Keuringsverslag van een elektrische laagspanning- en zeer lage spanningsinstallatie

NIET CONFORM

Straatnaam Paul Delvauxlaan
Huisnummer 6
Busnummer
Postcode 8670
Gemeente KOKSIJDE
Land België

Controlebezoek van een oude huishoudelijke elektrische installatie van een wooneenheid bij verkoop op vraag van de verkoper volgens (KB 08/09/2019) - AREI Boek 1- 8.4.2. en 8.2.1. en 4.2.4.3.

Afbeelding schakel- en verdeelbord:

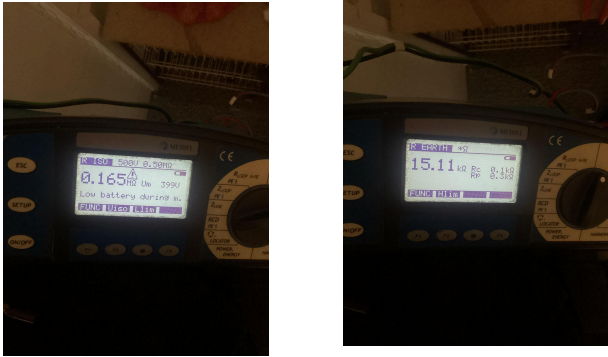
- I1.01 Eéndraadschema van de installatie is niet aanwezig. (Boek 1 Afdeling 2.12 - 2.13 en 3.1.2)
- I1.03 Situatieschema van de installatie is niet aanwezig. (Boek 1 Afdeling 2.12 - 2.13 en 3.1.2)

- I2.02 De waarde van de isolatieweerstand van één of meerdere stroombanen is kleiner dan 0,5M ohm. (Boek 1 Onderafdeling 6.4.5.1.)
- I2.03 De continuïteit van equipotentiaalverbindingen en/of beschermingsgeleiders zijn niet gewaarborgd. (Boek 1 Onderafdeling 5.3.5.3.G. en 5.4.3.5)

- I5.01 De aanduiding van de stroomkringen en/of apparatuur, aansluitklemmen, enz dient aangebracht of vervolledigd te worden. (Boek 1 Onderafdeling 3.1.3.1. en 3.1.3.3.A. en 5.1.6.1)

- I5.03 Het verdeelbord is niet makkelijk toegankelijk. (Boek 1 Onderafdeling 5.3.5.1.C.)
- I5.10 De genaakbare, naakte onder spanning staande delen zijn onvoldoende afgeschermd. (Boek 1 Afdeling 5.1.4. en 4.2.2.3.)

- I6.04 Een differentieelstroombeschermingsinrichting met een gevoeligheid van 30mA is te plaatsen voor installaties van badkamer, wasmachine, vaatwas, droogkast en/of gelijkaardige toestellen. Deze dient ondergeschikt te zijn aan de hoofddifferentieelstroombeschermingsinrichting (Boek 1 Onderafdeling 7.1.4.3. en 4.2.4.3.)

- I6.05 De algemene differentieelstroombeschermingsinrichting dient aan het begin van de installatie geplaatst te worden (onmiddellijk na kWh teller), dit om de bescherming tegen onrechtstreekse aanraking te verzekeren bij gebruik van leidingen van klasse I (XFVB, VFVB, EXAVB, EVAVB, ...). (Boek 1 Onderafdeling 5.3.5.3 + 4.2.4.3.)

- I7.01 De smeltzekeringhouders of houders van kleine vermogensschakelaars met pennen met een sectie kleiner dan 10mm2 zijn niet voorzien van kalibreerelementen. (Boek 1 Onderafdeling 5.3.5.5.A.)

- I8.02 Stroomkringen voor contactdozen dienen minimaal uitgevoerd te worden met een draadsectie van 2,5mm2. (Boek 1 Onderafdeling 5.2.1.2.)
- I8.04 Gemengde stroombanen (verlichting en contactdozen) moeten uitgevoerd worden met leidingen met een minimale doorsnede van 2,5mm2. (Boek 1 Onderafdeling 5.2.1.2.)

- I8.07 Leidingen zijn te bevestigen met aangepaste bevestigingsmiddelen. (Boek 1 Onderafdeling 5.2.2. en 5.2.9.)
- I8.08 De geleiders van het type VOB moeten in daarvoor bestemde buizen, kabelgoten geïnstalleerd worden. (Boek 1 Onderafdeling 5.2.9.3. en 5.2.9.6.)

- I8.13 Het gebruik van kabels van het type VTLmb, LMVVR, COAX, VVT is verboden. (Boek 1 Onderafdeling 5.2.1.2.)
- I8.14 Elektrische leidingen zijn niet ingevoerd, zodat een continue bescherming verzekerd is. (Boek 1 Onderafdeling 5.2.6.1.)

- I9.04 De verbindingen dienen verwezenlijkt te worden in borden, verbindings- of aftakdozen, aan de klemmen van schakelaars, contactdozen of verlichtingsarmaturen. (Boek 1 Onderafdeling 5.2.6.1.)

- I9.06 Niet alle contactdozen op LS zijn voorzien van een aardingscontact conform NBN C 61-112-1:2017. (Boek 1 Onderafdeling 1.4.2.3. en 5.3.5.2.)

I9.07 Niet alle contactdozen op LS zijn kinderveilig conform NBN C 61-112-1:2017. (Boek 1 Onderafdeling 1.4.2.3. en 5.3.5.2.)

N22 De elektrische installatie is grondig na te zien en conform te maken volgens de voorschriften van het AREI boek 1.
